兰州大学物理科学与技术学院

物理学院实验室安全工作简报

——2023年4月17日学院实验室安全检查情况通报

理工楼 104:

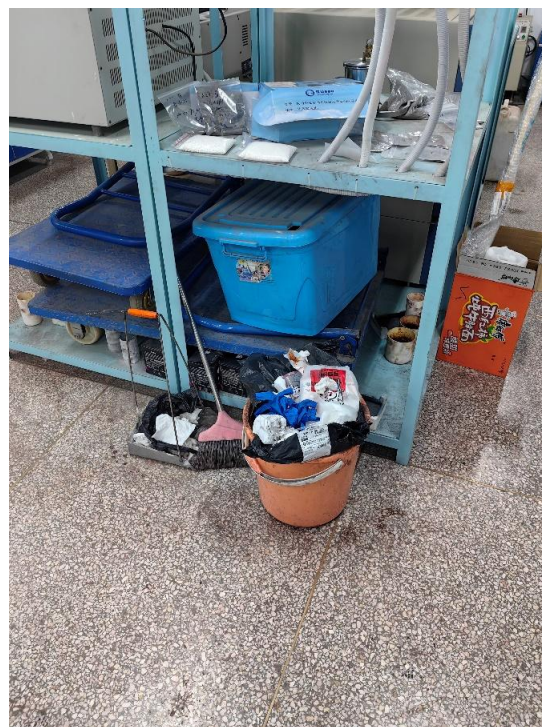
- ① 仪器冷却水管随地放置，建议用硬管。
- ② 电源插排随地摆放。
- ③ 设备超重，地板需要按设计院标准加固。

理工楼 1322:

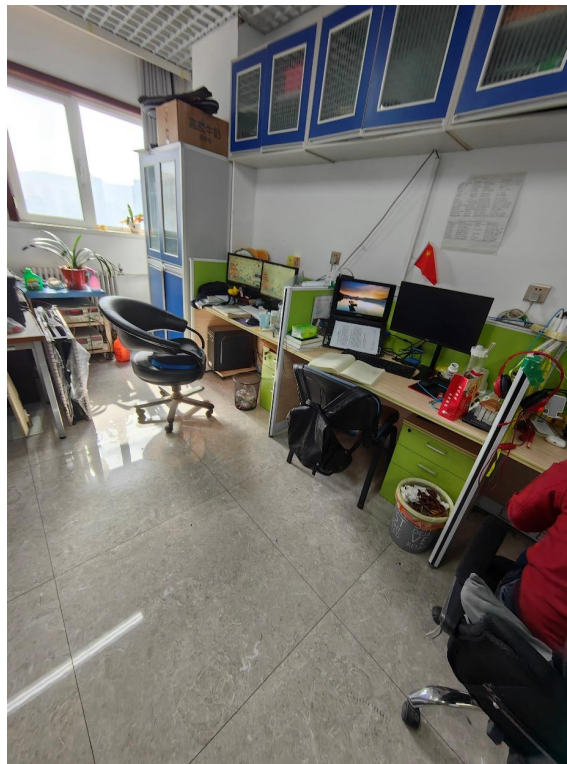
吃零时, 且垃圾桶满溢

理工楼 1401—1402:

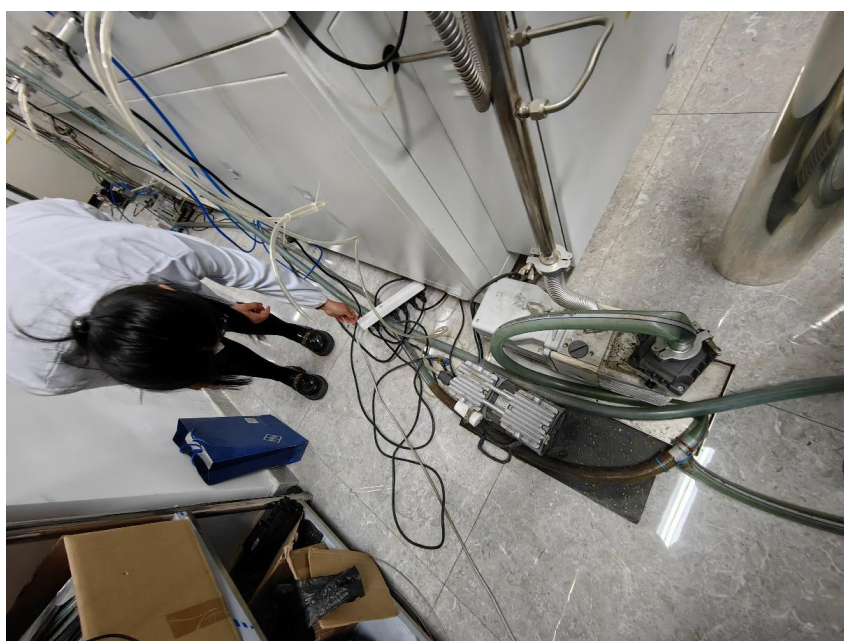
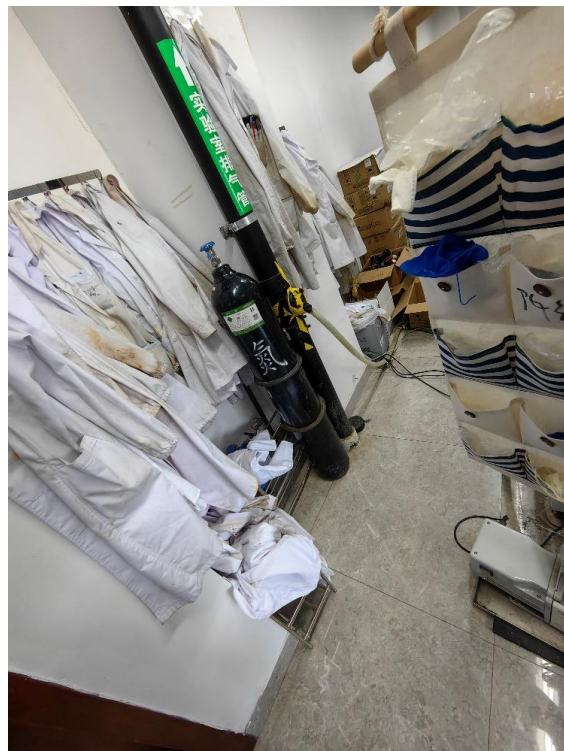
- ① 桌面杂物盒随意放置，很容易掉进垃圾桶内。
- ② 气瓶未固定。
- ③ 电源插排随地放置。

理工楼 1417:

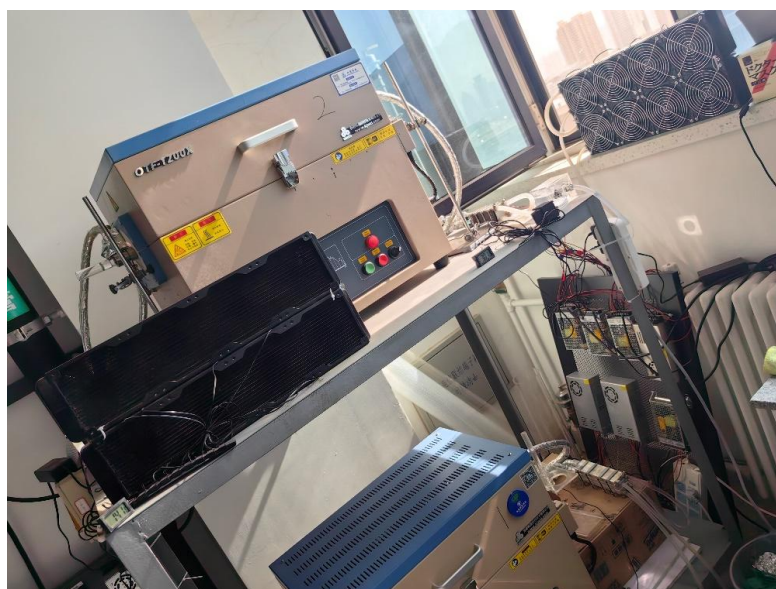
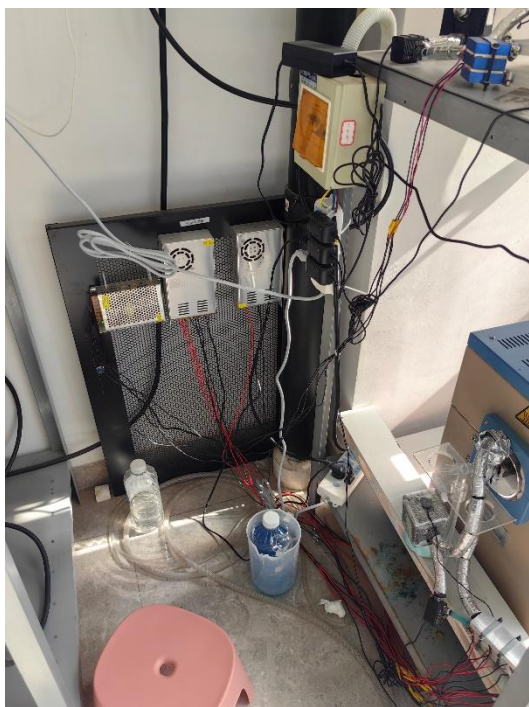
- ① 用机柜风机为高温炉降温，机柜风机随意摆放、电源简易连接。
- ② 冷却水管对角横穿通道。

理工楼 1419: 室内无人

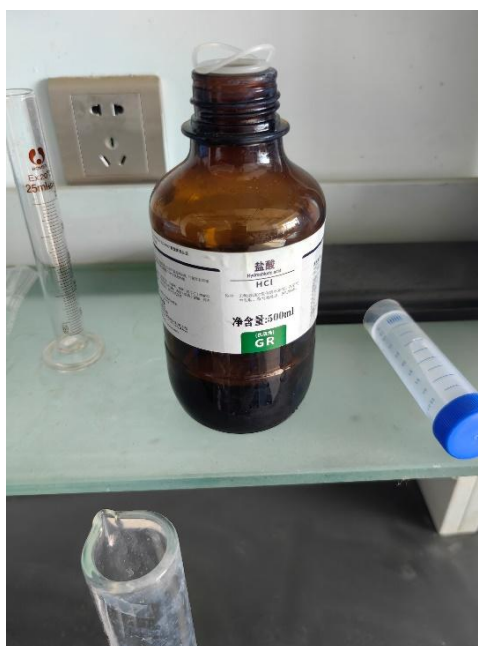
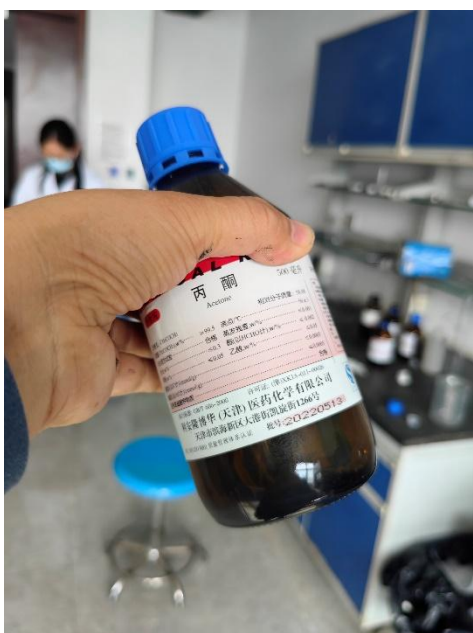
- ① 易制毒丙酮/盐酸随意放桌上，余量均超 200 毫升。
- ② 台钳本应桌子上，实际放在凳子上。
- ③ 电吹风插头插在电源插座上。
- ④ 废液空瓶过多。
